改善箇所説明図

基準不適合発生箇所

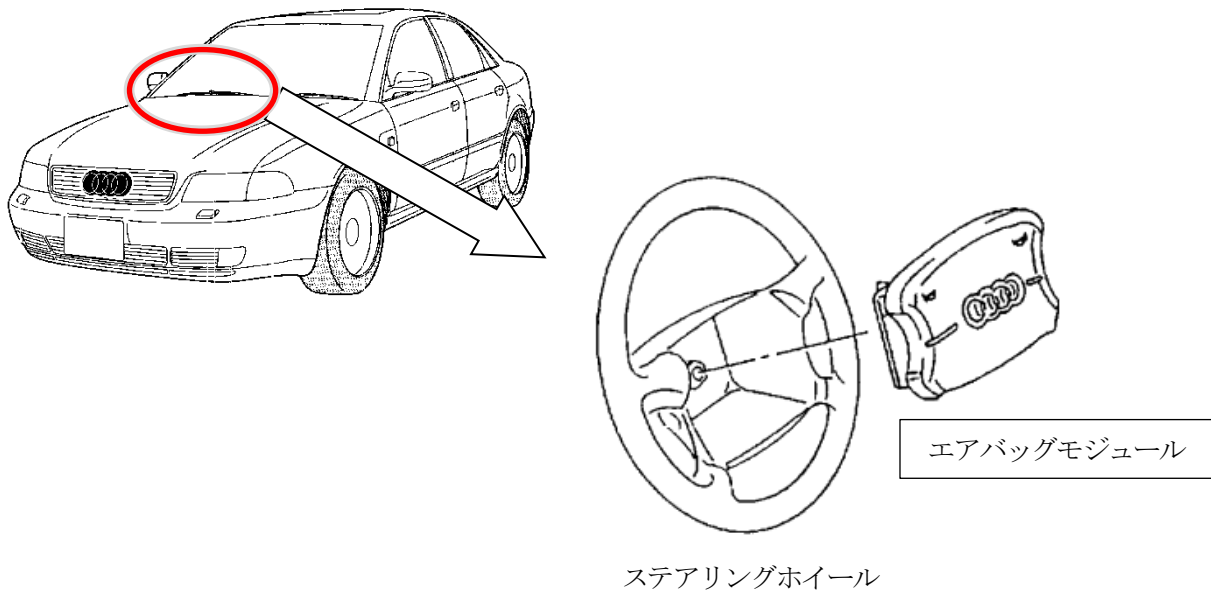
運転者席用エアバッグのインフレーター（膨張装置）において、吸湿防止が不適切なため、ガス発生剤が吸湿することがある。そのため、使用過程でガス発生剤が吸湿や乾燥を繰り返した場合など、エアバッグ作動時に正常に展開せず、乗員が負傷するおそれがある。

全車両、運転者席用エアバッグまたは構成部品を代替品と交換する。なお、代替品の準備には時間を要するため、準備ができ次第、部品交換を改めて案内する。

識別：車両識別プレートの下側に、青色で直径5mm程度のマークを塗布する。
